ID: Codice procedura (ID_VIP/ID_MATTM):10844

Impianto per la produzione di energia elettrica da fonte eolica, costituito da 6 aerogeneratori della potenza complessiva di 37,2 MW, un sistema di accumulo da 25 MW e relative opere connesse in località "Rempillo" nel comune di Pitigliano (GR).

ALLEGATO alle OSSERVAZIONI all' IMPIANTO EOLICO denominato REMPILLO nel COMUNE di PITIGLIANO (GR). Comp

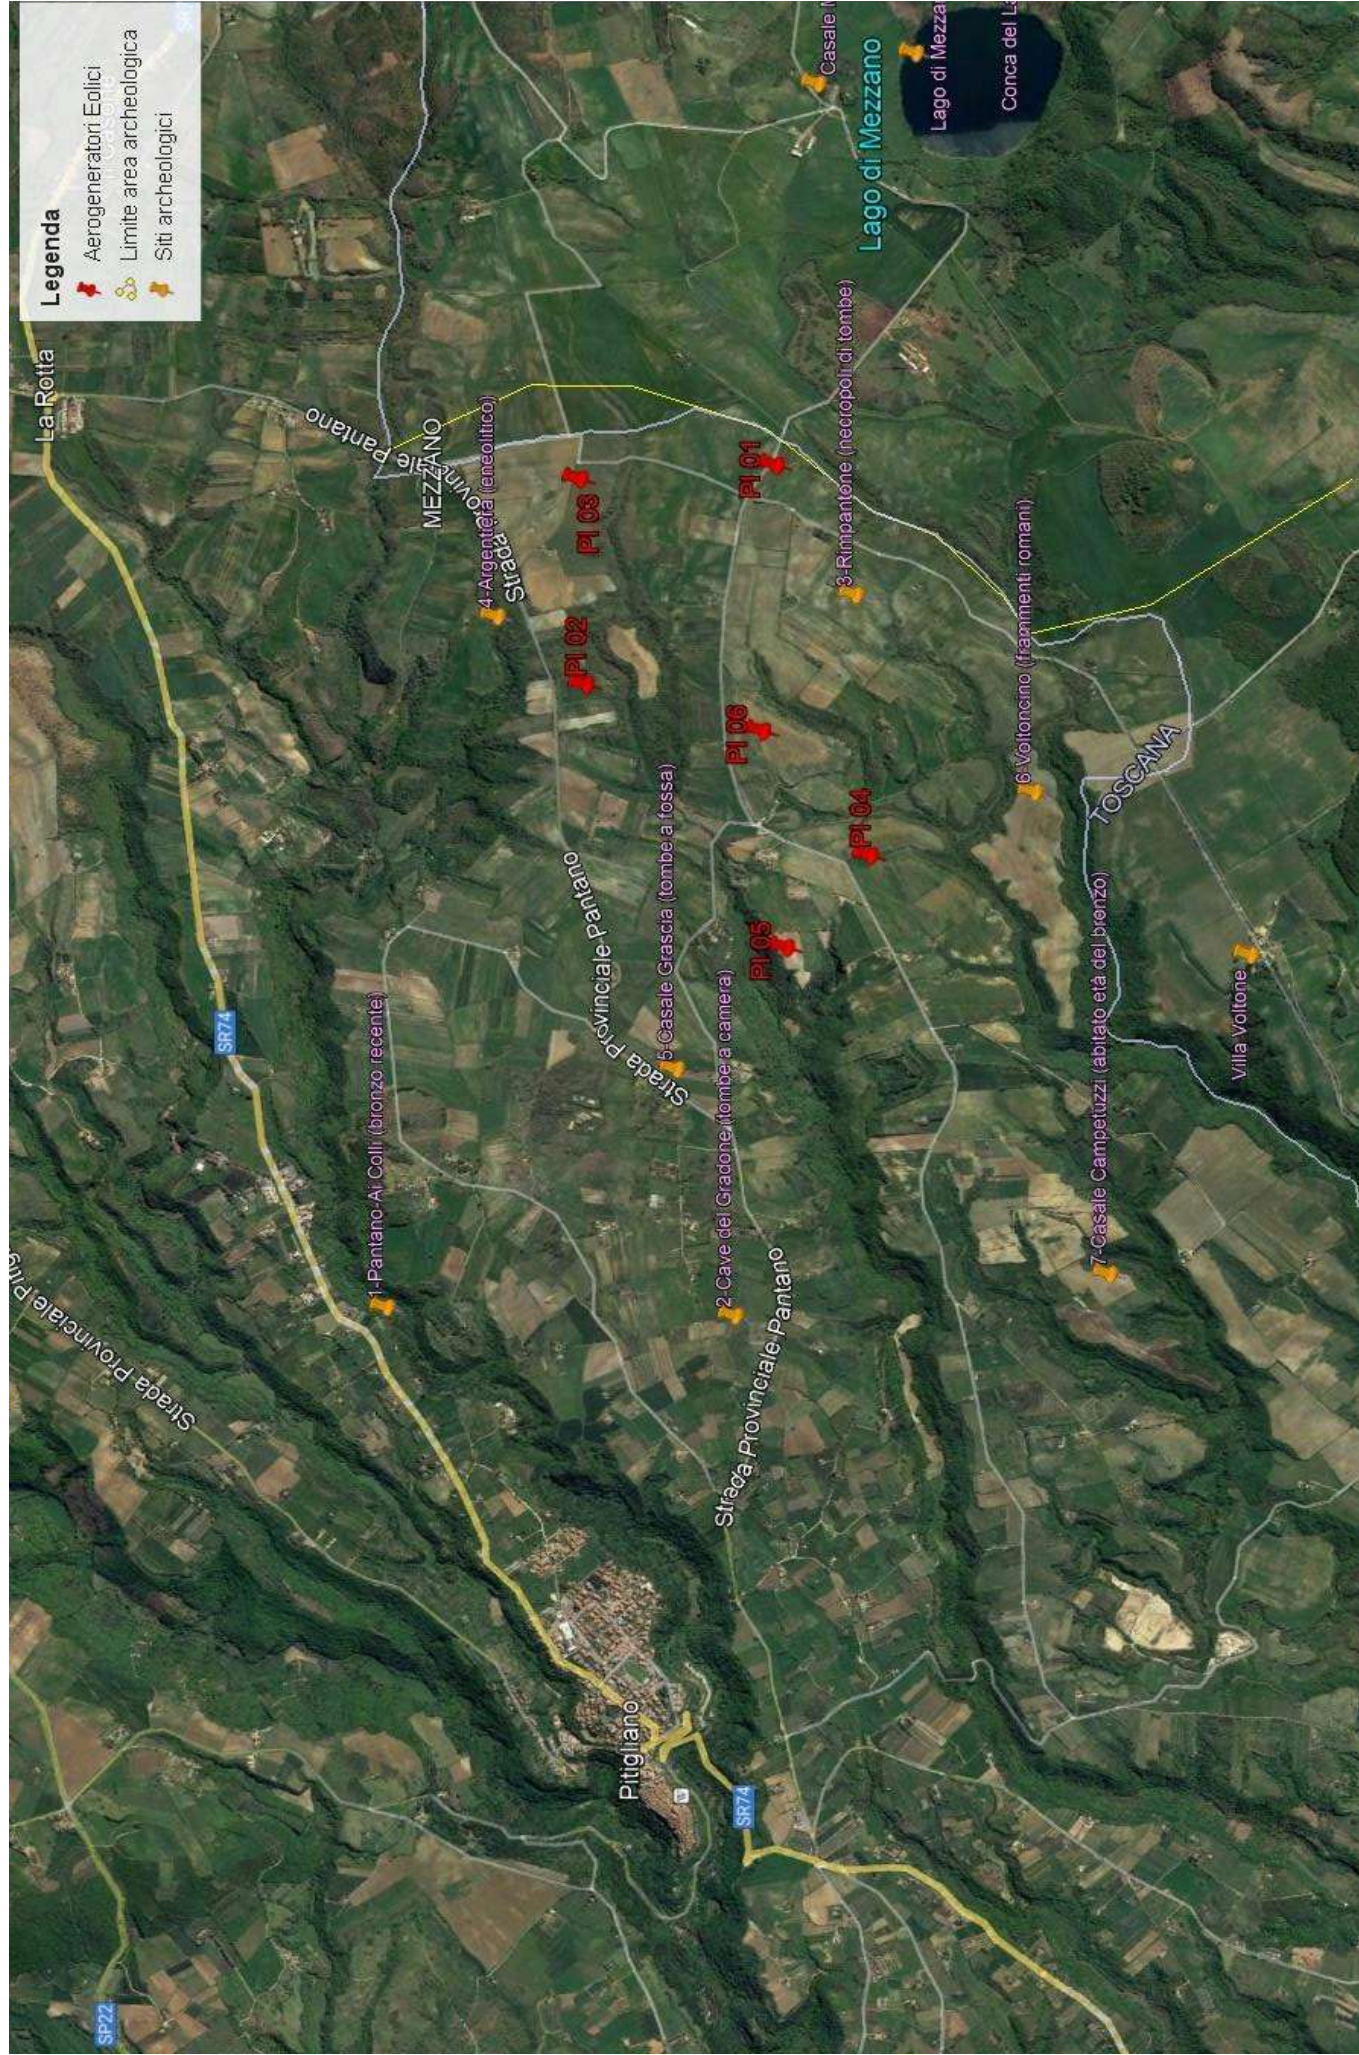
Inoltre, la zona in cui insisterebbe l'impianto eolico industriale Rempillo è compresa nelle fasce di rispetto di 3 km di diversi beni archeologici tutelati dalla parte II del Codice dei Beni Culturali (vedi Allegato, immagine n. 3). Inoltre le pale P04 e P05 ricadono all'interno di un'area archeologica che la Proponente vorrebbe cancellare per il semplice fatto che non è riportata nel documento regionale ma

- h) Le zone di interesse archeologico evidenziate nell’immagine n. 3 a cui si aggiungono anche l’importante abitato protostorico di Sorgenti della Nova e Ruderì del Castello altomedioevale che si trovano a circa 4 km dalle aree in cui è stato progettato l’impianto eolico industriale. Poco più lontano i resti del castello medioevale “Morroneccio”. Nell’area vasta le preziose necropoli eneolitiche (Poggi Alti) ed etrusche di Pitigliano, Sovana e Sorano.

Analisi degli Impianti Eolici Esistenti e in Progetto

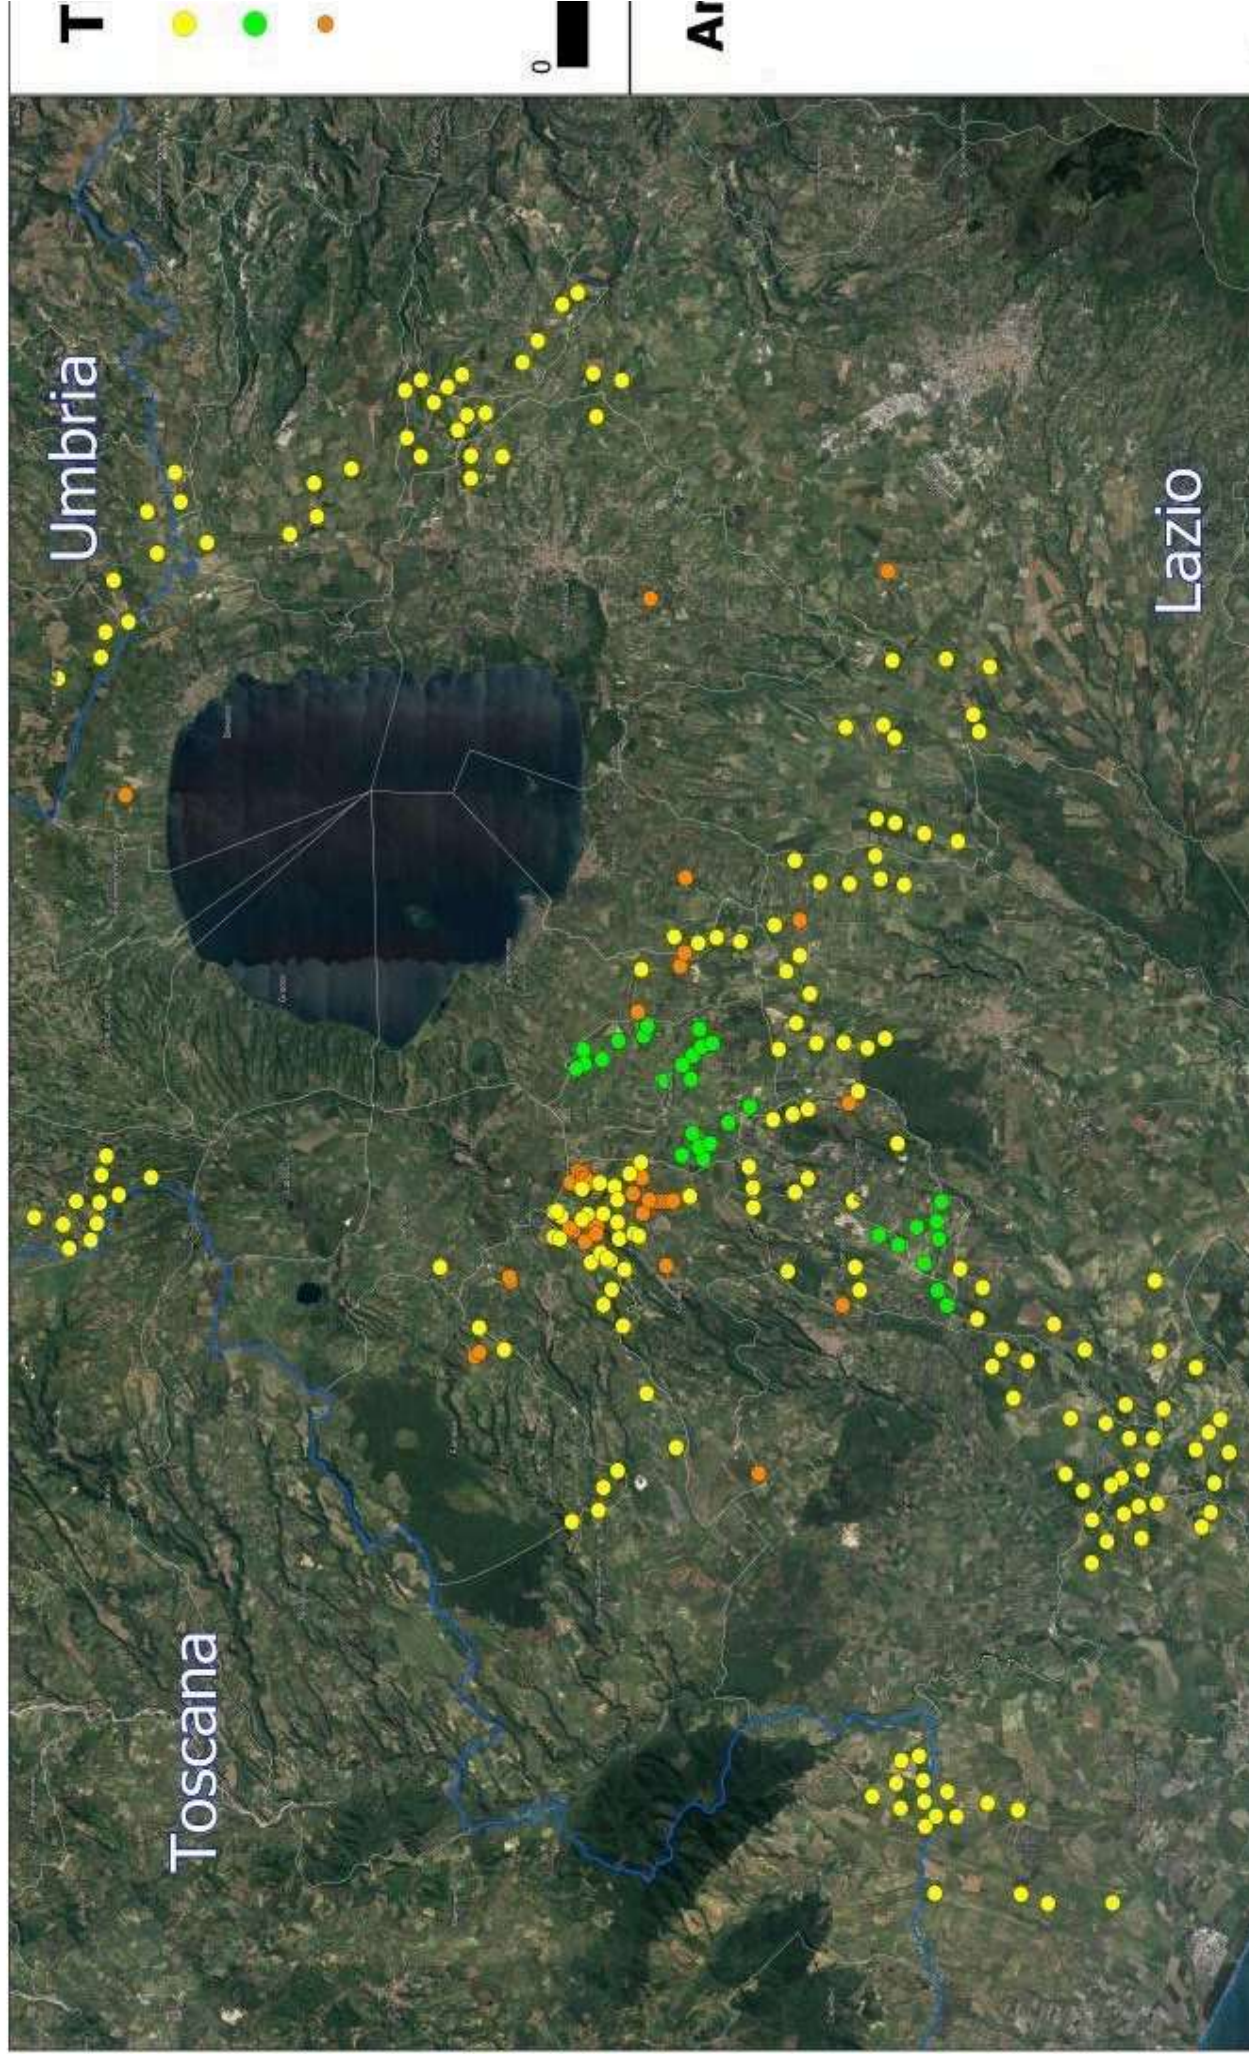
Nella valutazione degli effetti sinergici e cumulativi del documento si giunge all'erronea conclusione che tali effetti semplicemente non si verifichino stante l'assenza di altri impianti eolici attualmente in funzione nelle vicinanze. Nello studio e valutazione di tali effetti è invece indispensabile includere non solo le altre installazioni già esistenti ma anche il cumulo dei progetti presentati, in fase di verifica e autorizzazione a qualsiasi livello. Ebbene sappiamo che nel raggio di 10,5 Km citati dallo studio (o poco più) oltre ad essere presente una selva di installazioni di mini eolico (che per la Regione Lazio, si ricorda, corrisponde ad una taglia degli aerogeneratori fino a 600 KW di potenza, quindi *non proprio mini*) nei territori di Farnese, Ischia di Castro, Valentano, Piansano, Cellere, si trovano a varie fasi di autorizzazione presso il MASE o presso la Regione Lazio una quantità di progetti di installazione di impianti eolici industriali dei quali lo studio sembra ignorare l'esistenza e che qui, sicuramente per difetto, elenchiamo. Tutti localizzati in Regione Lazio, provincia di viterbo:

Analisi di Intervisibilità Cumulativa delle Pali

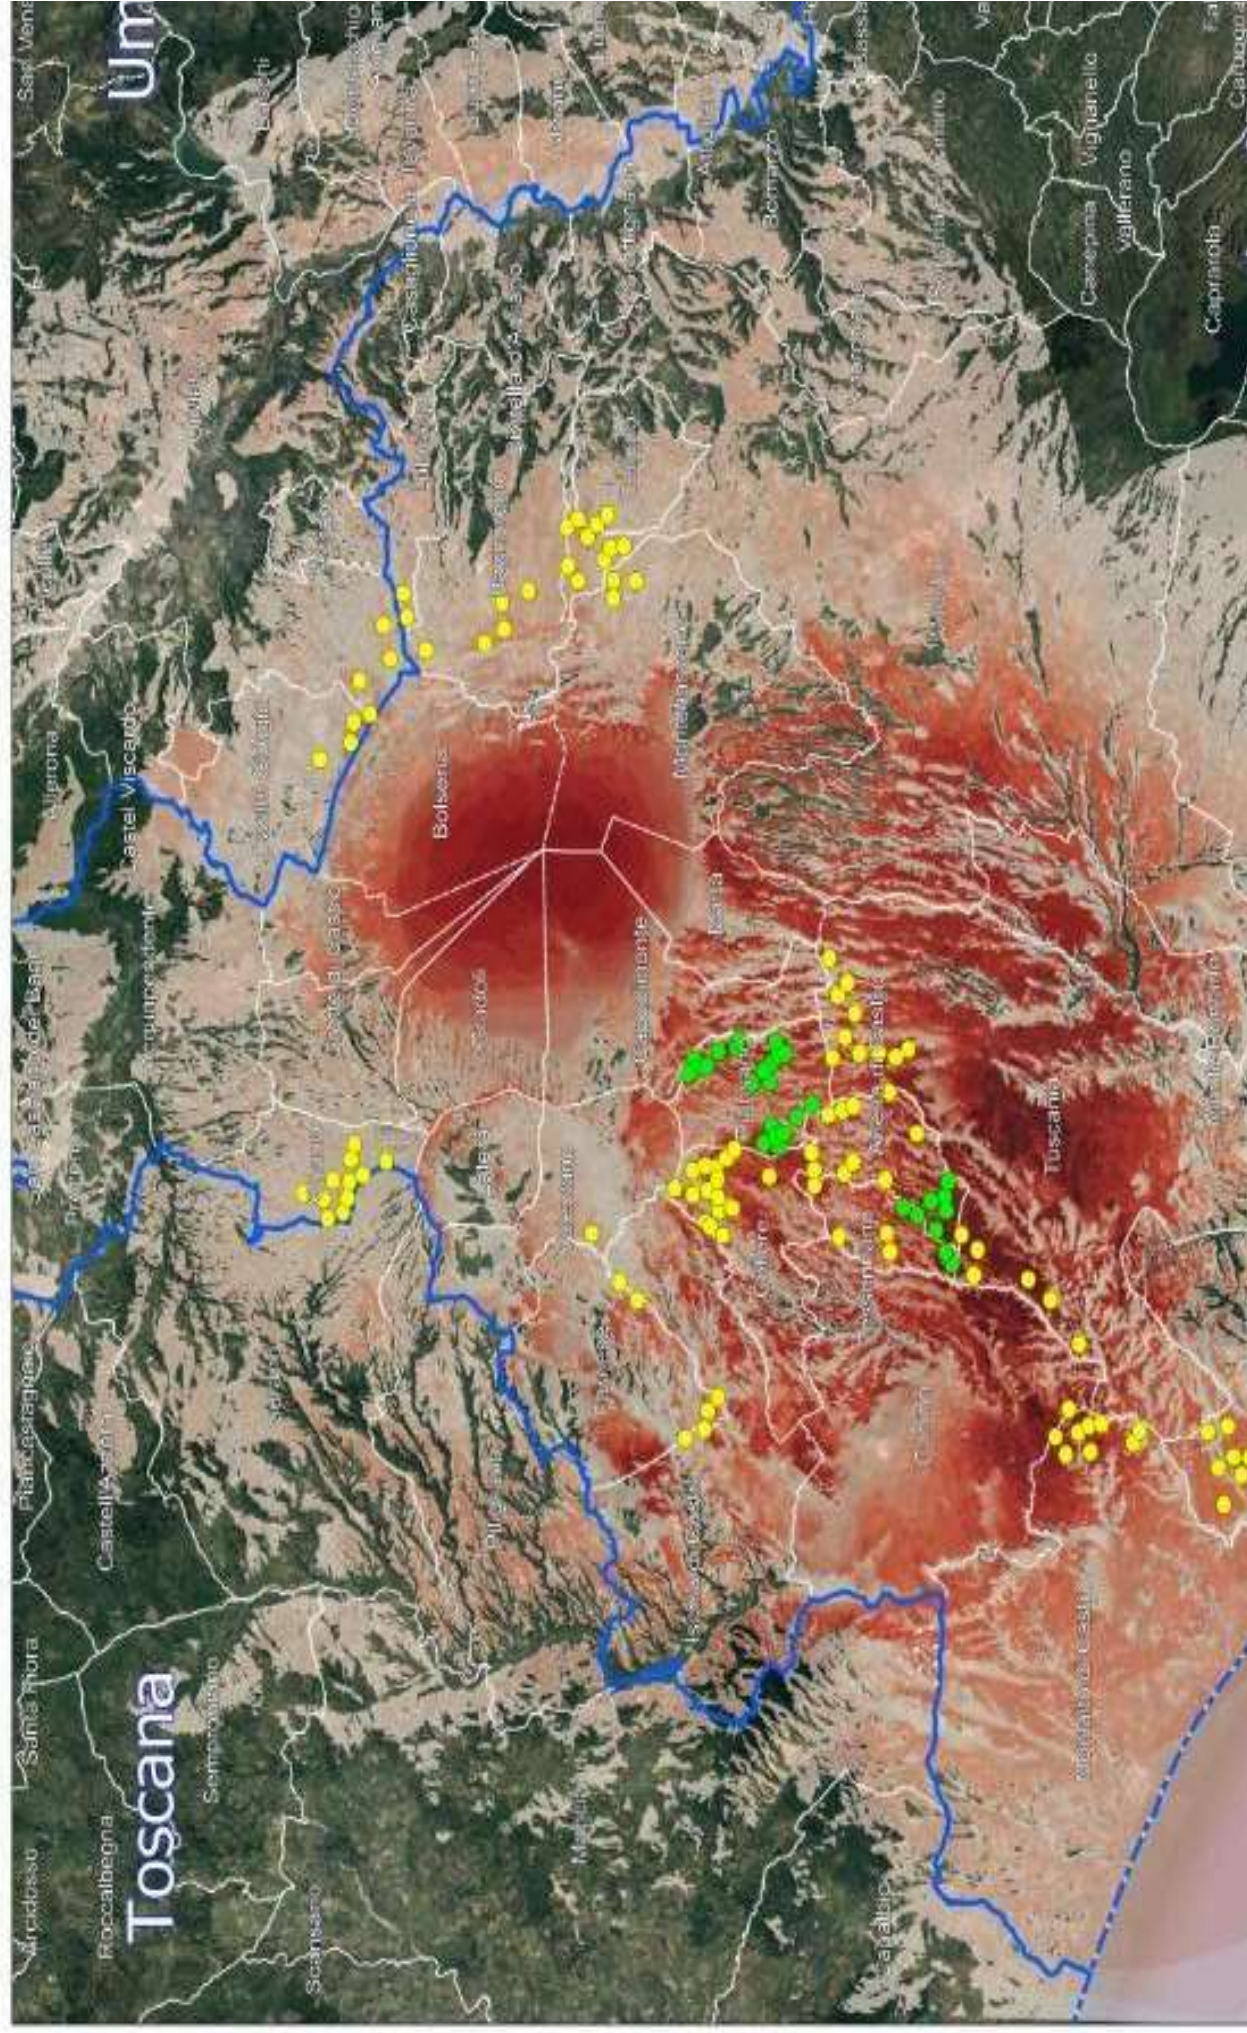
territorio toscano come si può vedere dalle immagini nn. 4 e 5 dell'Allegato n. 1.
